改善箇所説明図

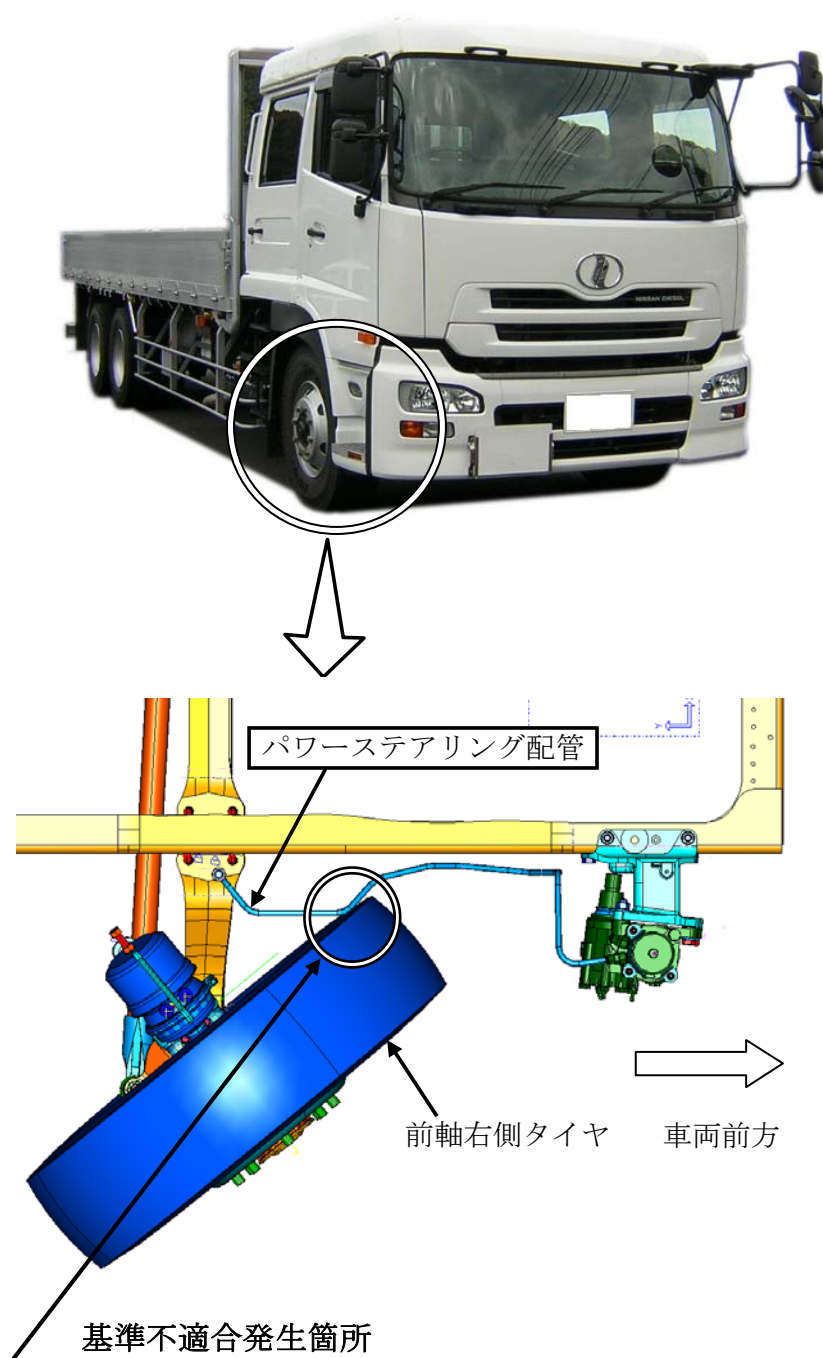
大型ダブルキャブ車において、パワーステアリング配管の形状が不適切なため、ステアリングを最大限度まで切った状態で段差等を通過した場合、タイヤが当該配管と接触するものがある。そのため、そのままの状態で使用を続けると、接触部分が損傷し、最悪の場合、オイルが漏れ、ステアリングの操舵力が過大になるおそれがある。

全車両、パワーステアリング配管を対策品に交換する。

識別: パワーステアリング配管に、白色または黄色ペイントを塗布する。
